**Европейская экономическая комиссия****Комитет по внутреннему транспорту****Всемирный форум для согласования
правил в области транспортных средств****Сто девяносто вторая сессия**

Соглашение 1958 года:**Рассмотрение проектов поправок к существующим
правилам ООН, представленных GRSG****Предложение по поправкам серии 03 к Правилам № 55
ООН (механические сцепные устройства)****Представлено Рабочей группой по общим предписаниям,
касающимся безопасности***

Пример схемы знака официального утверждения

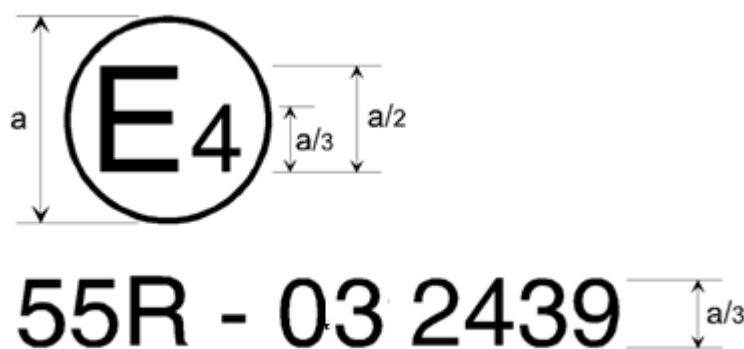
Приложение 3 изменить следующим образом:

Механическое сцепное устройство или его элемент либо транспортное средство, на котором проставлен приведенный выше знак официального утверждения, является устройством или его элементом, официально утвержденным в Нидерландах (E4) под номером официального утверждения 2439, и соответствует предписаниям поправок серии 03 к настоящим Правилам.

$a = 8$ мм мин.
